Førespurnad om trekking av motsegn – Ny avgrensa høyring av Områdeplan Ostereidet – Sak 2012584– PlanID 1263-201802– Alver kommune

Vi viser til brev frå Alver kommune dagsett 27.01.2021. Saka gjeld ny avgrensa høyring av Områdeplan for Ostereidet PlanID 1263-201802 med førespurnad om trekking av motsegn.

Byggjegrense mot Ev. 39 og Fv. 5456

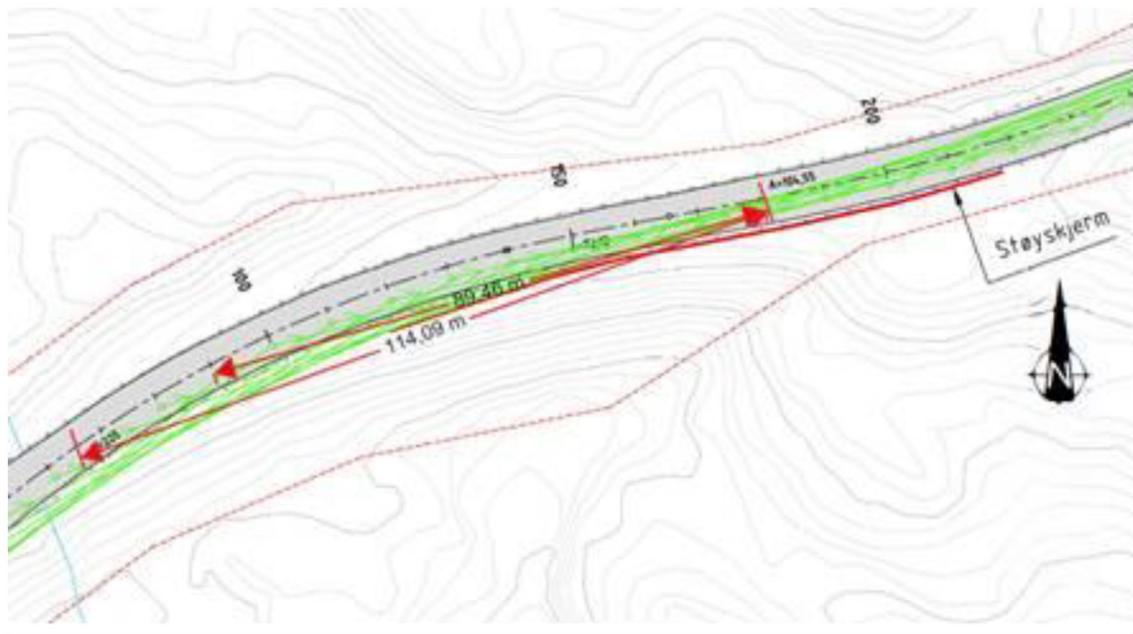
Statens vegvesen hadde ved offentleg ettersyn av planframlegg motsegn til at byggegrensa langs Ev. 39 og Fv. 5456 i hovudsak var sett i formåls grensa til utbyggingsområda.

Byggegrense er i revidert plankart vist 30 meter frå Ev. 39 og 15 meter frå fylkesveg.

Motsega vår er løyst på dette punktet.
